Vår dato: 18.11.2019 **Vår referanse:** 201955119-4 **Vår saksbehandler:**
Deres dato: 04.10.2019 **Deres referanse:** Heidi Beate Flatås

Fylkeskommunens uttalelse til varsel om oppstart av planarbeid og høring av planprogram detaljreguleringsplan for Roan havn. Roan kommune

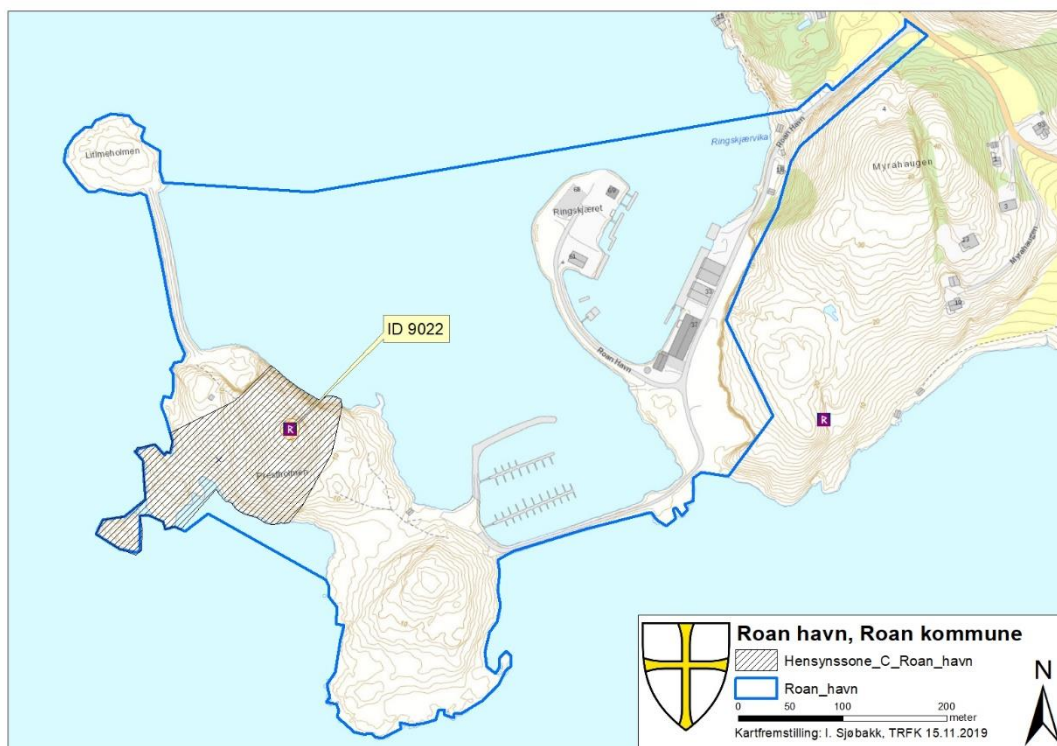
Fylkeskommunen forutsetter at hensynssone fra gjeldende plan videreføres. Kulturminnene skal merkes i plankartet som hensynssone d) H730 – båndlegging etter lov om kulturminner, slik vedlagte kart viser.

Et bufferareal til kulturminnene skal merkes i plankartet som hensynssone c) H570, slik vedlagte kart viser.

H730 - Båndlegging etter lov om kulturminner – Hensynssone d)

«Kulturminnene H730_1 er automatisk fredet etter kulturminnelovens § 4. Det samme er en sikringssone i et 5 meters bredt belte fra kulturminnenes ytterkant jfr. kulturminnelovens § 6.

Inngrep i grunnen eller andre tiltak som kan virke inn på det automatisk fredete kulturminnet innenfor hensynssone H730 er ikke tillatt uten etter dispensasjon fra kulturminneloven. Søknad skal sendes regional kulturminneforvaltning i god tid før arbeidet er planlagt igangsatt.»

H570 - Bevaring kulturmiljø - Hensynssone c)

«Innen område for LNFR med hensynssone c) – bevaring kulturmiljø - må det ikke foretas noen inngrep i marka eller gjøres aktivitet som kan ha uheldig innvirkning på dette arealet. Eventuelle nødvendige mindre tiltak innen hensynssonen må gjøres rede for særskilt og må godkjennes av regional kulturminnemyndighet (fylkeskommunen).

Hensynssone H570 skal under anleggsperioden gjerdes inn med midlertidig gjerde av stålnett.»
